此维修公告适用于所有的Calidus产品。

发现新飞机的发动机冷却液压力箱上的软管连接管夹不够紧，会有冷却液损失。原因是冷却软管壁厚不同导致的。如果使用中认为没有其它情况，此维修通知则建议检查此连接的牢固性。如果觉得有问题，就用24mm的管夹替换所安装的26mm管夹。

服务通告

图 1 水管末端的管夹

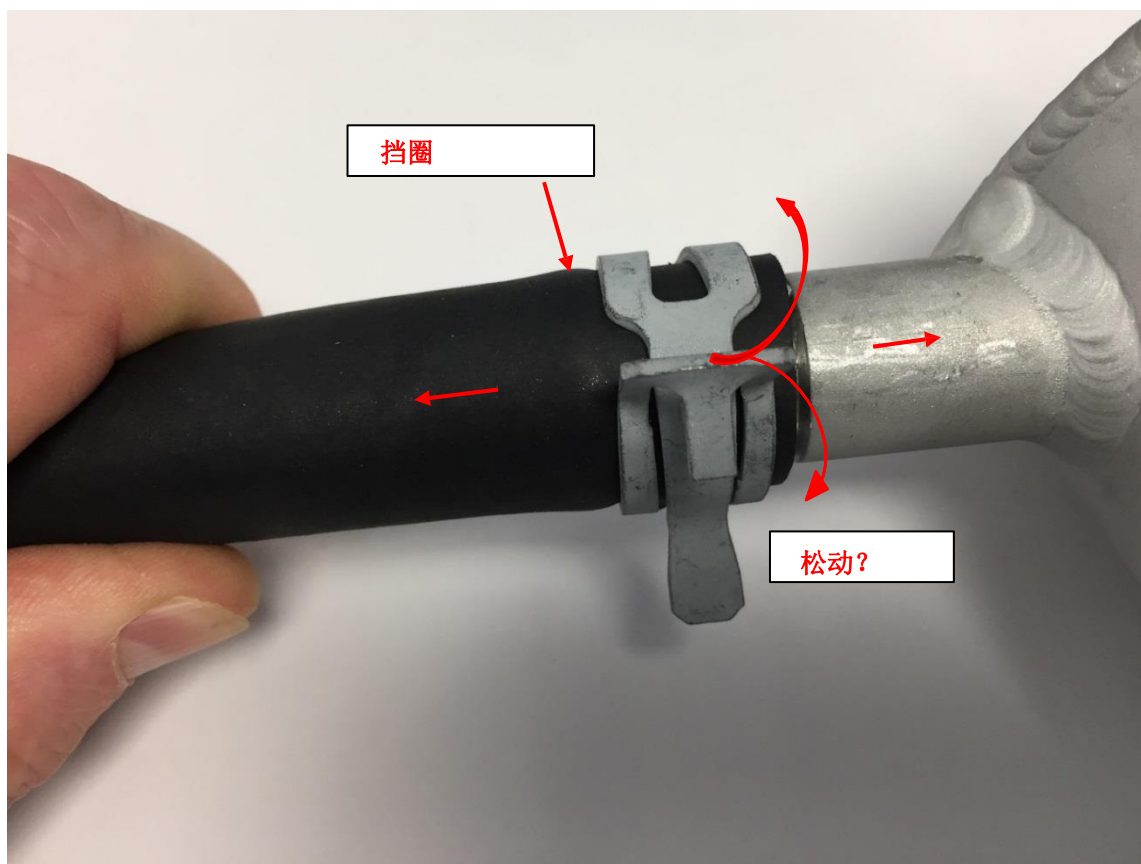
- 1 检查：检查连接压力箱和冷却系统的软管两端的两个管夹，管夹安装靠近压力箱硬管上的挡圈而不是夹在挡圈上，且管夹不松动。
- 2 矫正：如果管夹位置不正确，重新定位并再检查软管是否松动。如果软管与管夹不牢固，排出一些冷却液后再拆下软管。拆下软管，用24mm管夹替换这两个管夹，重新安装好。
按照旋翼机维护手册进行作业和添加冷却液。
